con la presente si inviano le Osservazioni contro il Progetto di un impianto eolico codice

procedura ID_VIP/ID_MATTIM: 12691 denominato "PITIGLIANO" ubicato nei comuni di Pitigliano (GR)

ID: Codice procedura (ID_VIP/ID_MATTM): 12691

“Progetto di un impianto eolico denominato “Pitigliano” ubicato nei comuni di Pitigliano (GR) e Sorano (GR) costituito da 20 (venti) aerogeneratori di potenza nominale 7,0 MW per un totale di 140,0 MW con relative opere connesse ed infrastrutture indispensabili”

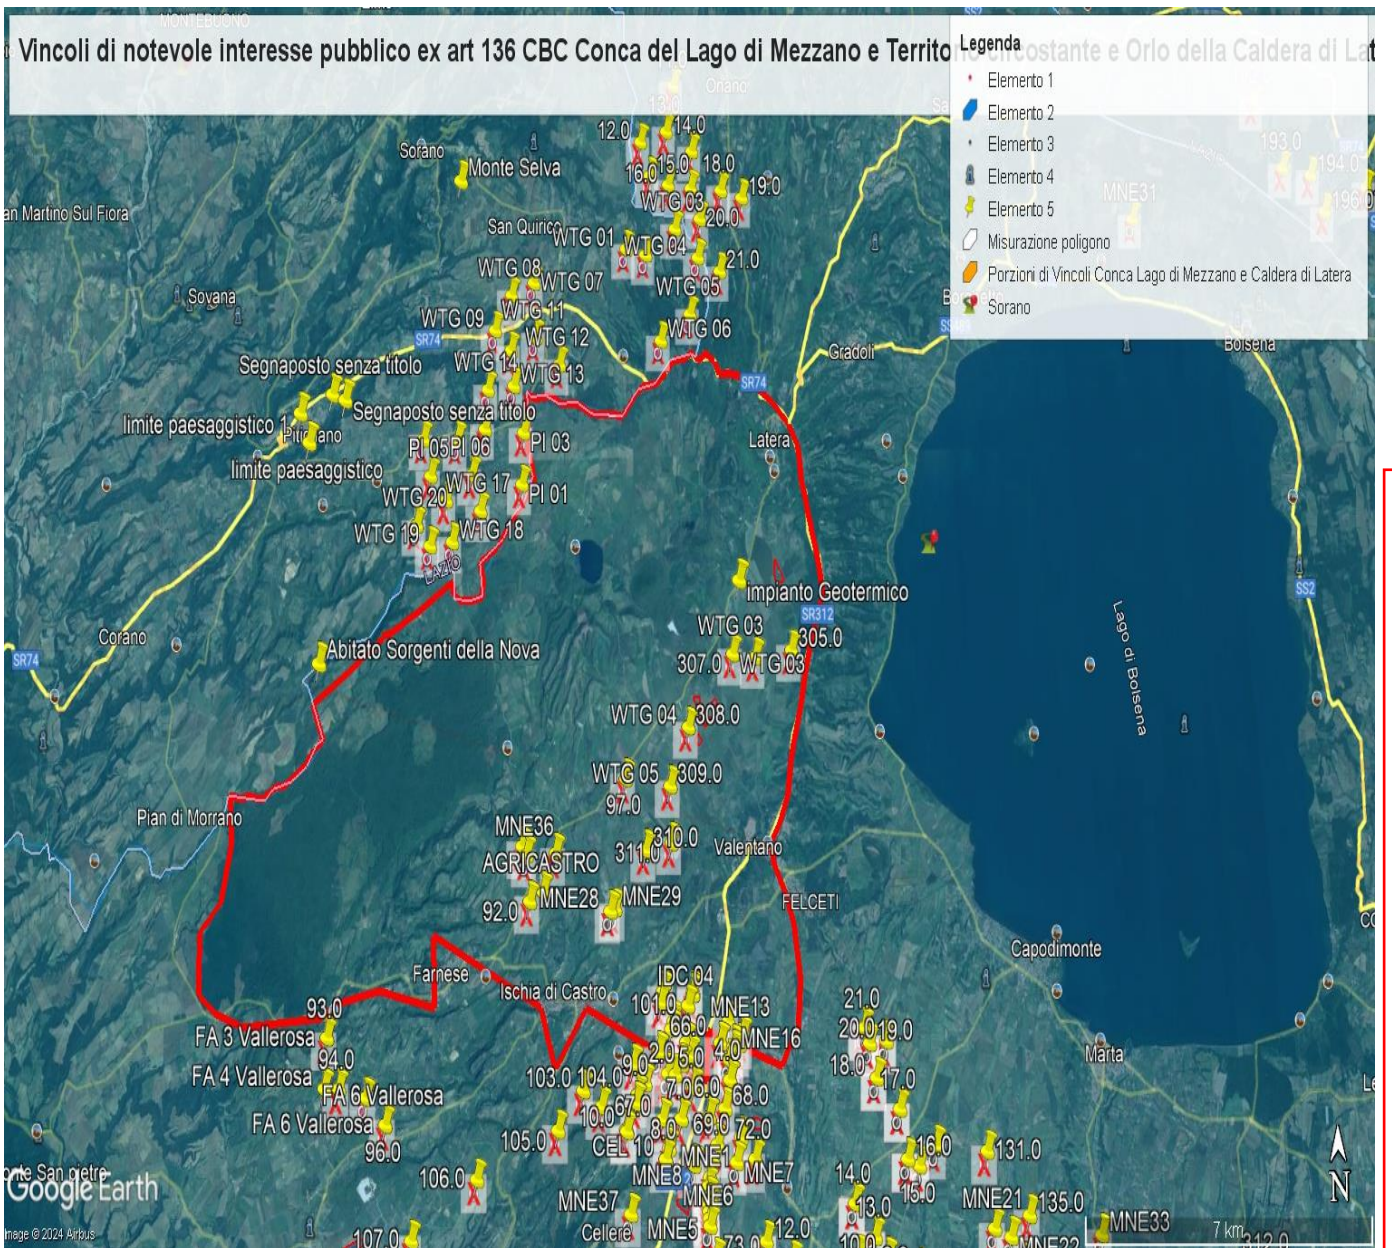
e schiantandosi cadrebbe direttamente sulla strada regionale e un'altra la WGT 09 a 235 metri dalla stessa facilmente raggiungibile dai pezzi creati in un eventuale schianto e anche la WGT 08 a 310 metri sempre in zona di relativo pericolo. Le pale WGT 10, 12 e 13 si trovano invece a 60 – 70 metri da una strada sterrata che collega abitazioni e strutture agricole mentre la WGT 14 a poco più di 200 metri. La pala WTG 16 si trova a 320 metri dalla Strada Provinciale Pantano ed a soli 100 da una strada sterrata che collega abitazioni e strutture agricole. La WTG 20 si trova a soli 160 metri da una strada sterrata che collega due Agriturismi. Anche queste costituisce un pericolo per l'incolumità delle persone e degli animali in caso di schianto o di rottura di parti dell'aerogeneratore. E' noto che possono verificarsi rotture della lama in rotazione o di pezzi della stessa e a volte anche crolli dell'intero aerogeneratore o spezzamento (meglio *rottura*) della torre a causa di incendi o eventi atmosferici estremi sempre più frequenti anche nei nostri territori. Uno dei principali eventi che comporta la rottura della lama è rappresentato dalla fulminazione atmosferica anche se le lame sono idoneamente protette contro questi fenomeni mediante ricettori metallici disposti alle estremità delle lame ed idoneamente collegati a terra. Nel caso di rottura accidentale di un elemento rotante a seguito di distacco, attraverso le leggi della balistica classica è possibile determinare le probabili traiettorie dell'elemento. Infatti, nota la velocità di rotazione e le caratteristiche geometriche, si può procedere all'applicazione delle leggi della fisica per giungere ad una stima esatta delle traiettorie. Purtroppo, la stima è chiaramente semplificata vista la complessità del problema e le molte variabili che entrano nel calcolo, soprattutto per ciò che riguarda le azioni aerodinamiche di portanza, resistenza e momento aerodinamico di difficile definizione soprattutto in caso di frammenti irregolari e di geometrie incognite. In letteratura esistono degli studi condotti relativamente a questa specifica tematica. Uno dei riferimenti è rappresentato dallo studio condotto dalla società Vestas Wind System: "Vestas V80 – Blade Trow calculation under normal operationing

conditions (2001)”. Detto studio riporta la stima della traiettoria di una pala eolica in condizioni di normale funzionamento sia per la pala intera che per eventuali frammenti. Lo studio ipotizza che, in assenza di forze aerodinamiche, la massima gittata si ottiene quando la pala si distacca dal rotore con un angolo di 135° azimut, considerando quale unica forza inerziale quella di gravità con approccio quindi conservativo e a vantaggio di sicurezza. Viene quindi calcolato il tempo di volo considerando la velocità verticale iniziale applicata al centro di gravità. Nota la durata di volo e conoscendo le componenti orizzontali e verticali della velocità è possibile definire la traiettoria dell'elemento distaccatosi. Le conclusioni dello studio analitico del fenomeno, **basato su grossolane approssimazioni anche dichiarate**, ha dimostrato che è opportuno evitare la presenza di ricettori sensibili al probabile distacco di organi rotanti nella circonferenza di raggio 85 m dall'asse dell'aerogeneratore. A pag 7 del Documento prodotto dalla proponente “ Relazione gittata” a pag 7 si afferma *“Nella definizione del Layout del Parco di Pitigliano-Sorano in un intorno di ampiezza pari a 212,04 m che rappresenta il valore di gittata reale stimato non ricade nessun punto sensibile”*. Questo valore della gittata massima oltre a non essere assolutamente condivisibile e non realistico in quanto addirittura di poco superiore all'altezza della pala non è neanche veritiero perché abbiamo visto che la S.R 174 maremmana sarebbe interessata dal crollo della pala WGT 07 e altre strade provinciali e secondarie sarebbero interessate dalla vicinanza di altri aerogeneratori sopra meglio individuati.

Infatti, il fenomeno della gittata massima è molto più complesso da stimare analiticamente, per questo si rimanda all'esperienza dei costruttori più esperti i quali indicano detto fenomeno come molto raro con una variabilità di ritrovamenti dei frammenti a distanze molto varie, in relazione ai numerosi fattori che possono condizionare l'evento, l'orografia, la velocità del vento, la direzione, le azioni aerodinamiche di portanza che potrebbero spingere a centinaia di metri frammenti di elementi rotanti, come purtroppo avvenuto già in

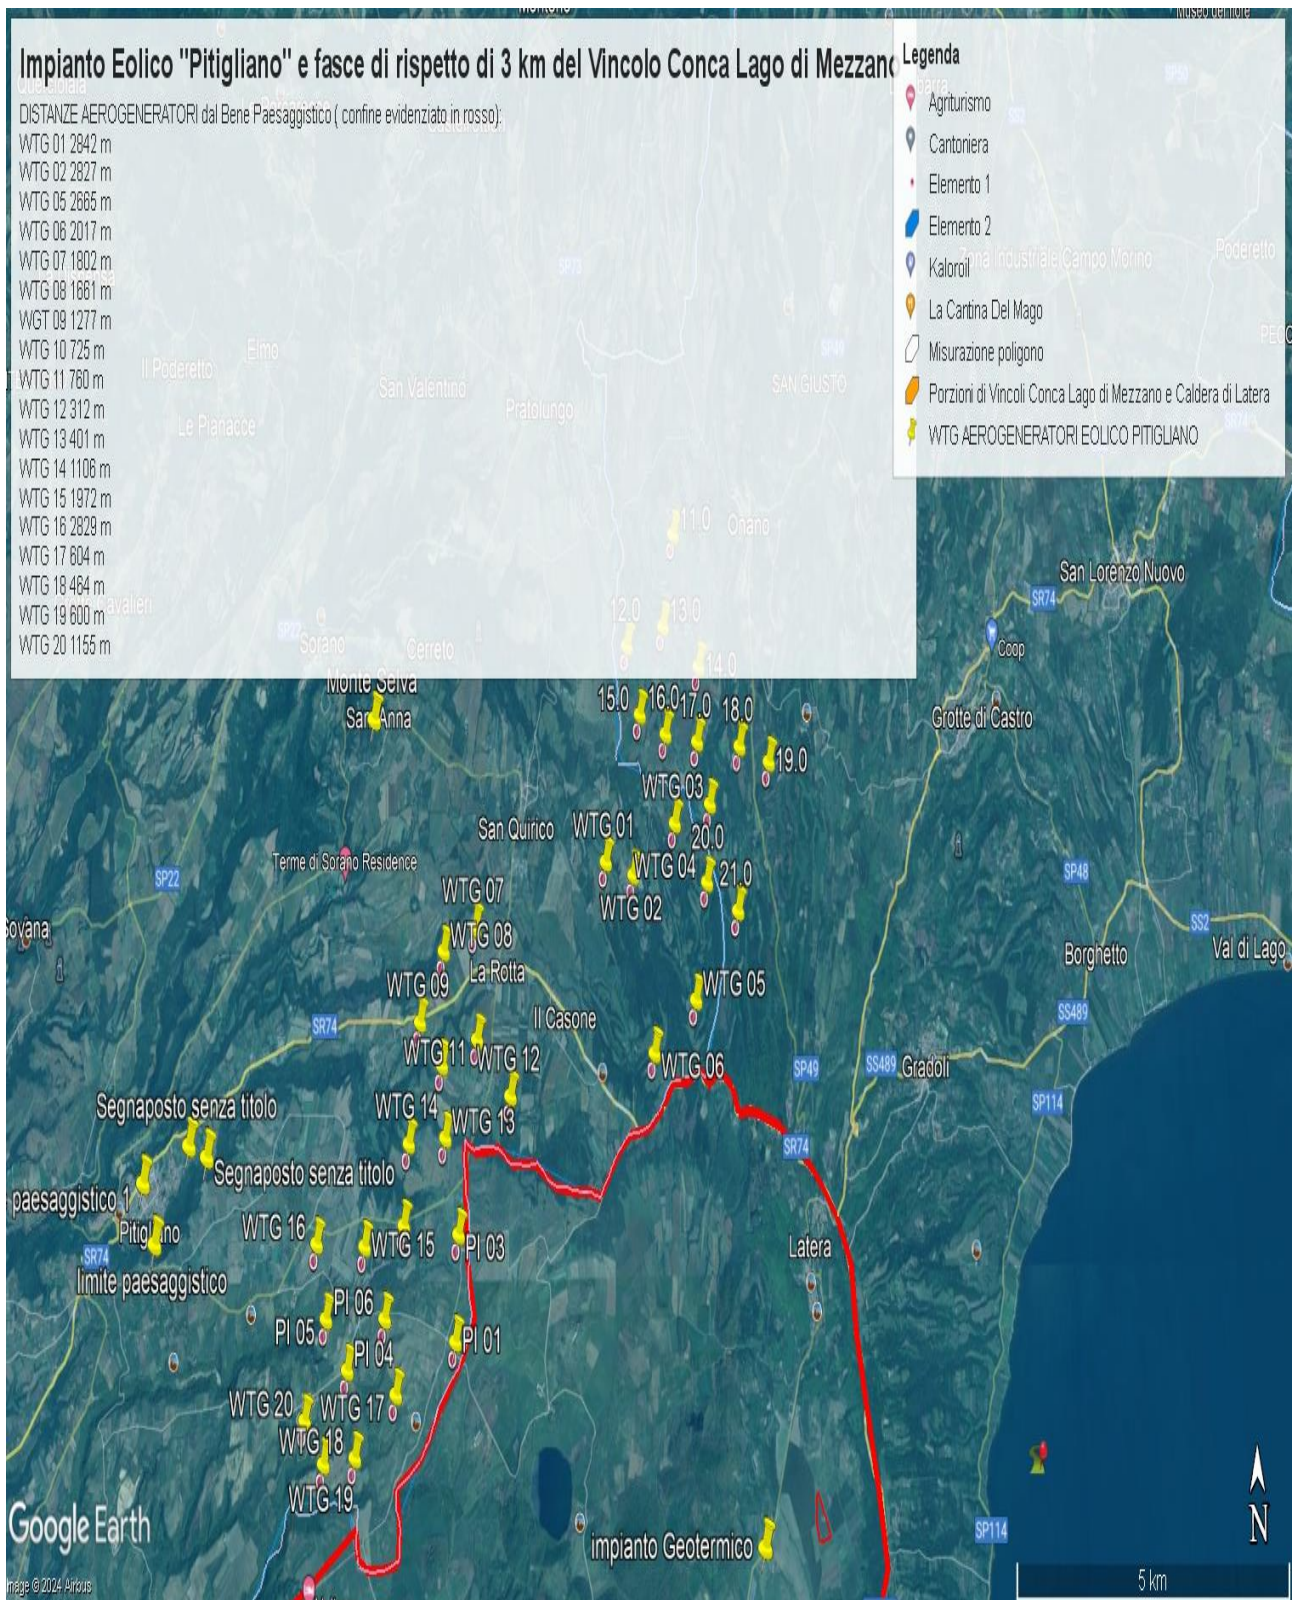
Al contrario si evidenzia che l'impianto eolico industriale citato non solo ricadrebbe con tutti e 20 gli aerogeneratori all'interno delle fasce di rispetto di 3 km di due vincoli paesaggistici di notevole interesse pubblico esistenti nella Regione Lazio e con una parte di essi nel vincolo paesaggistico del Centro abitato di Sorano (GR) quindi in aree non idonee all'installazione di impianti di energia rinnovabile. Addirittura, alcuni aerogeneratori sarebbero ubicati a poche centinaia di metri dai perimetri dei due vincoli paesaggistici laziali ex art 136 del CBC.

Inoltre, come sostiene la Proponente parte dell'impianto si verrebbe a trovare a 3,5 km dal centro abitato di Sorano. Infatti, tre degli aerogeneratori WTG 08, 09, 10 sono addirittura all'interno delle fasce di rispetto dei 3 km del suo vincolo paesaggistico di notevole interesse pubblico ex art 136 del CBC. Si evidenzia che così si crea

IMMAGINE n. 2 Impianto eolico industriale “Pitigliano” e distanze aerogeneratori dai Vincoli della Conca del Lago di Mezzano...

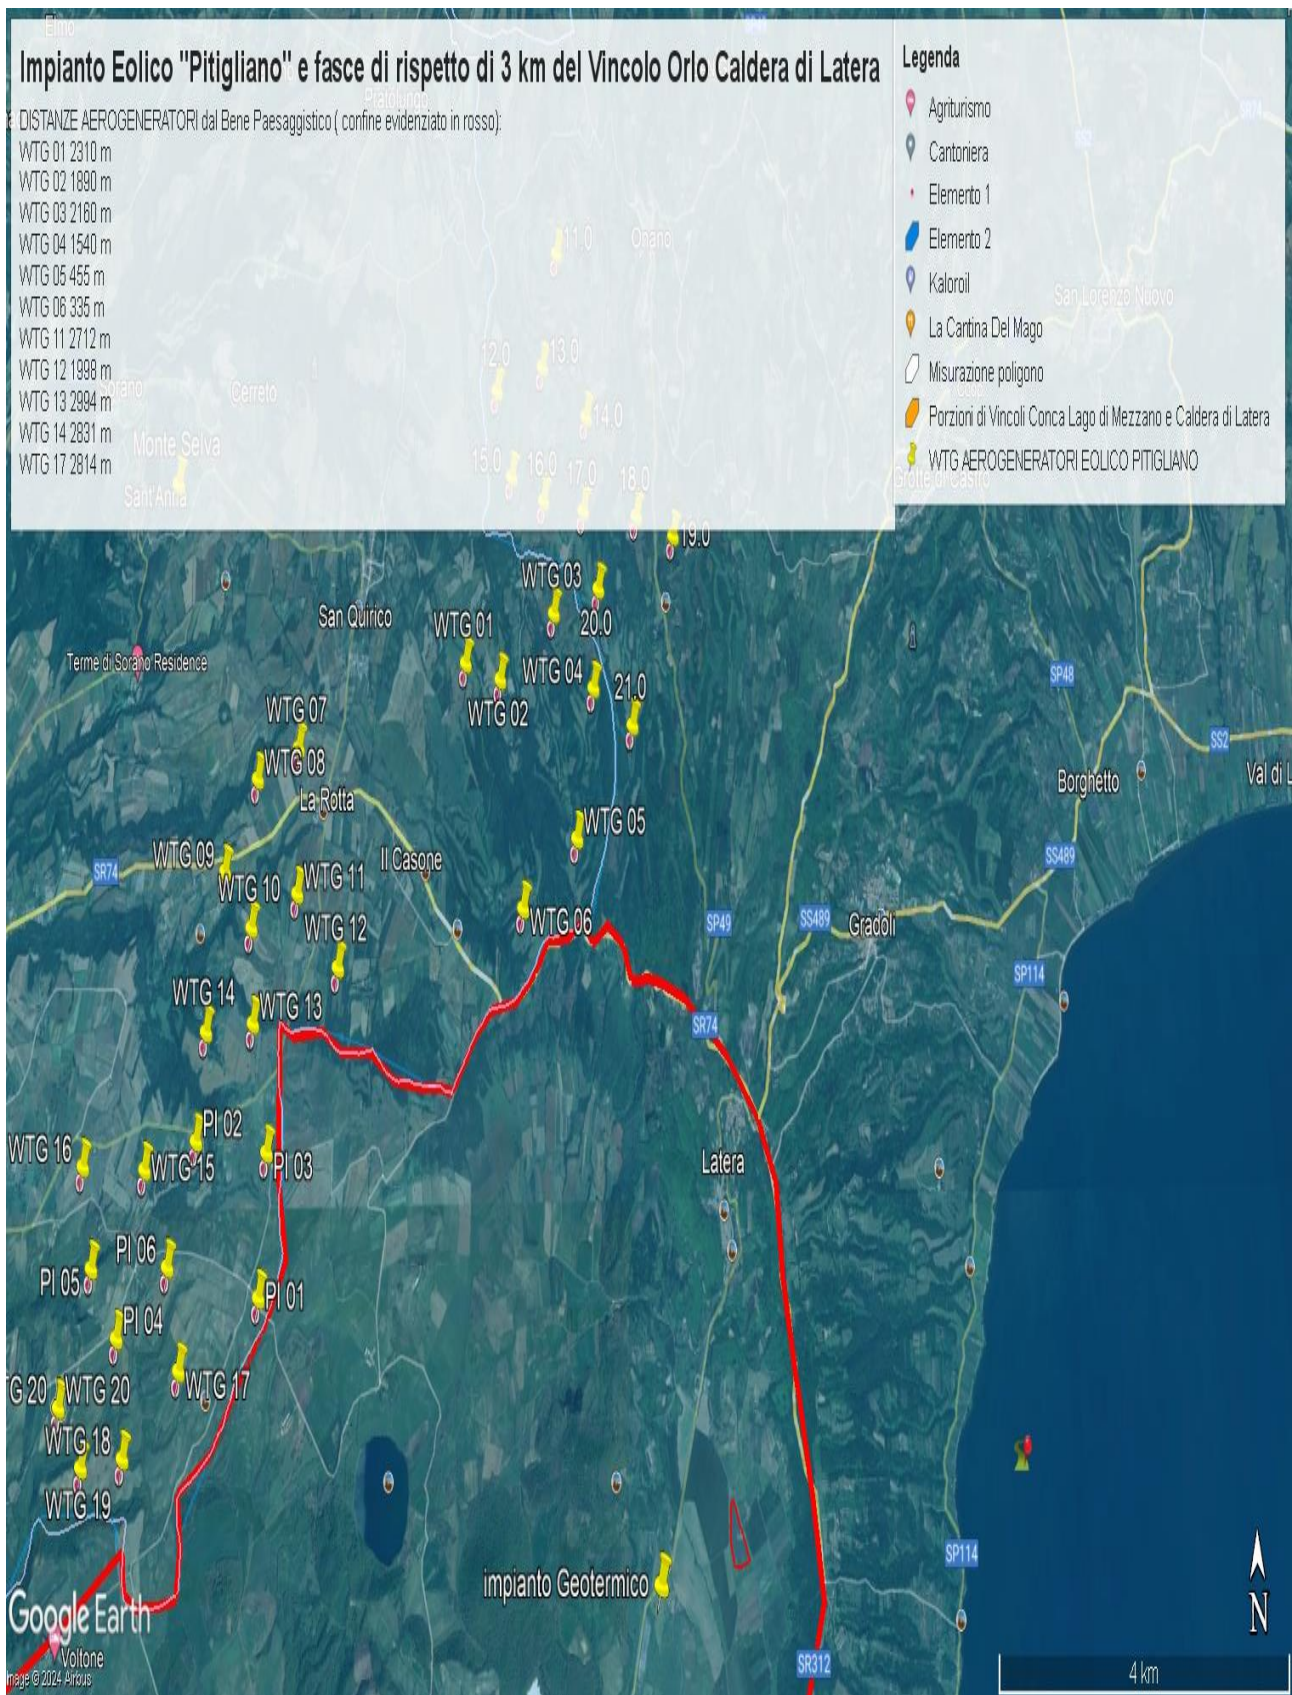
Come è illustrato nell'immagine si ribadisce che l'impianto industriale "Pitigliano" ricade completamente all'interno delle fasce di rispetto dei due vincoli di notevole

interesse pubblico e lambisce quelle di un terzo vincolo e quindi come affermato dal Consiglio di Stato nelle sentenze citate, l'impianto è insediato in area non idonea ai sensi dell'art. 20 comma 8 lettera c quater del D.Lgs. n. 199/2021 e ss.mm.ii al contrario di quanto sostiene la proponente.

IMMAGINE n. 3 Impianto eolico industriale “Pitigliano” e distanze aerogeneratori dai Vincolo “Orlo della Caldera di Latera.

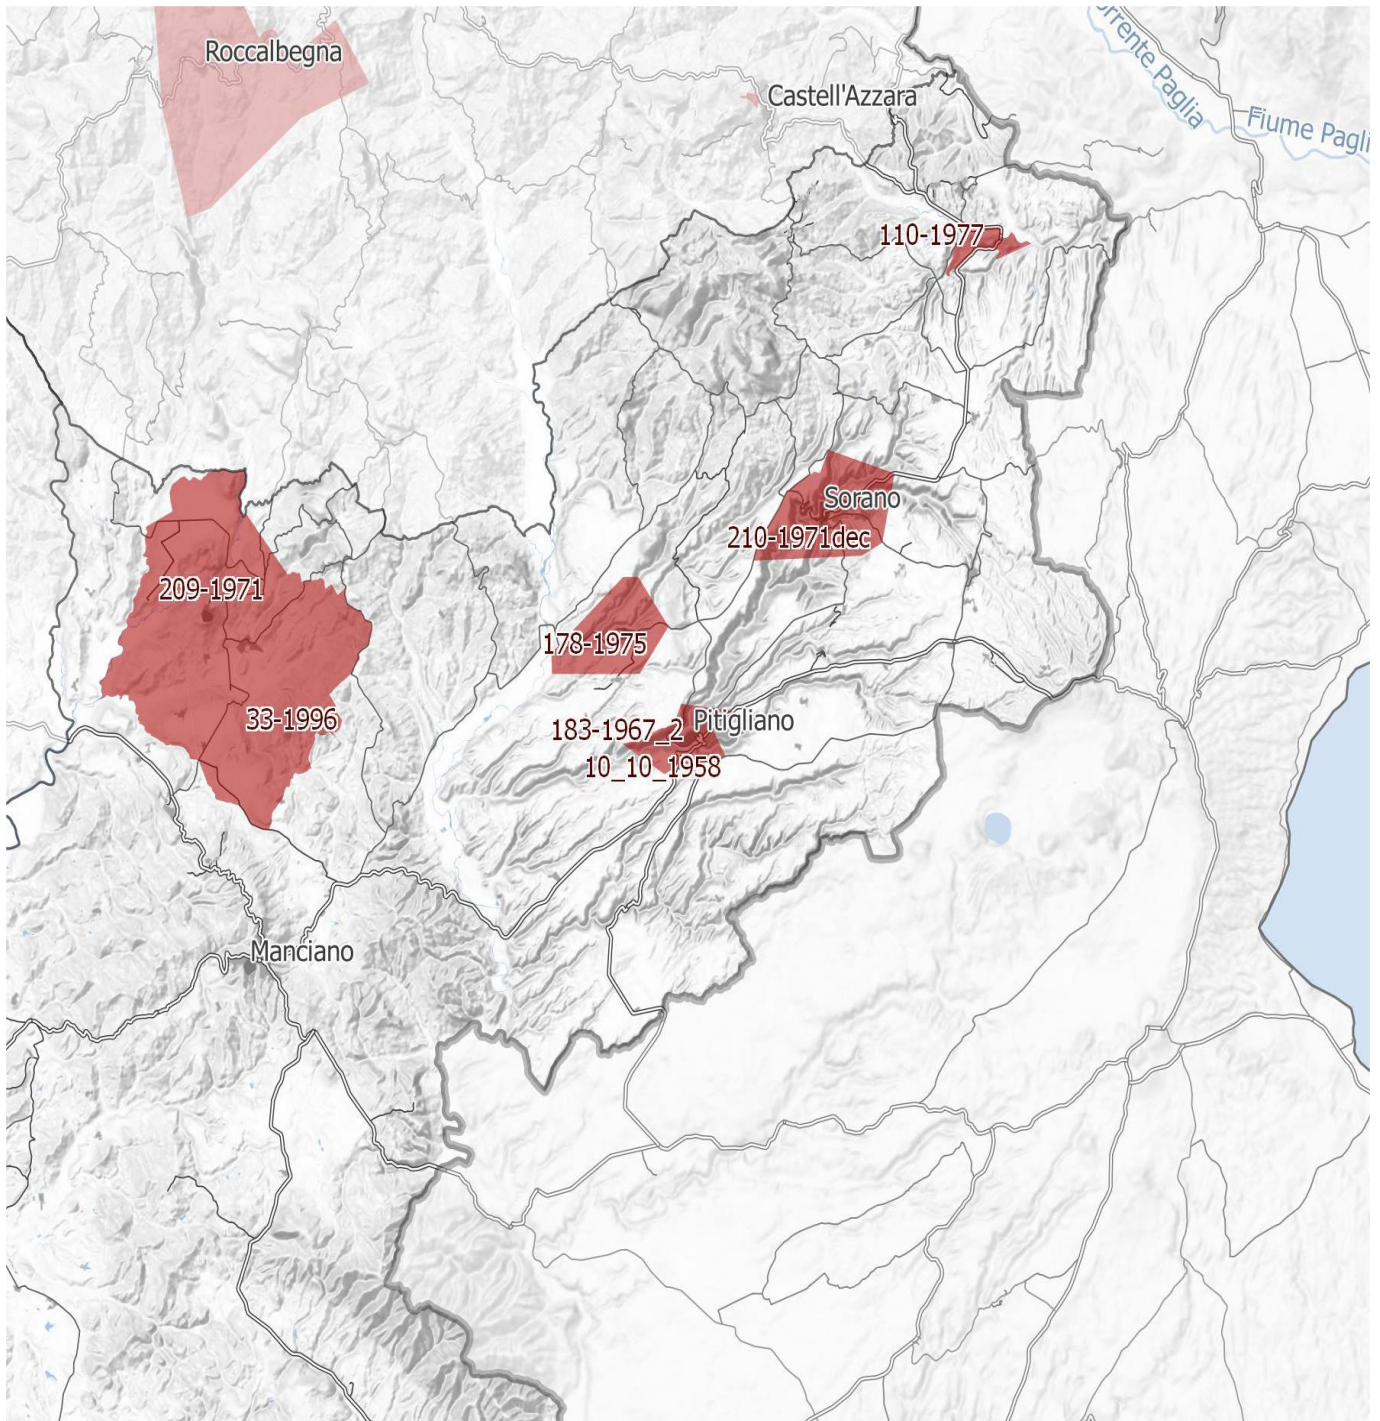
Concludendo, si evidenzia ancora che la proponente non effettuando la procedura prevista dalla Parte III delle Linee Guida nazionali ha ignorato un vincolo paesaggistico di notevole interesse pubblico istituito con un provvedimento del Segretariato regionale del Ministero della Cultura per il Lazio che ha emanato il Decreto di dichiarazione di notevole interesse pubblico n. 22 del 15.02.2024 ai sensi e per gli effetti dell'art. 136, co. 1, lett. c) e d) del decreto legislativo 22 gennaio 2004, n. 42, "Ambito paesaggistico, geologico e geomorfologico dell'orlo della caldera di
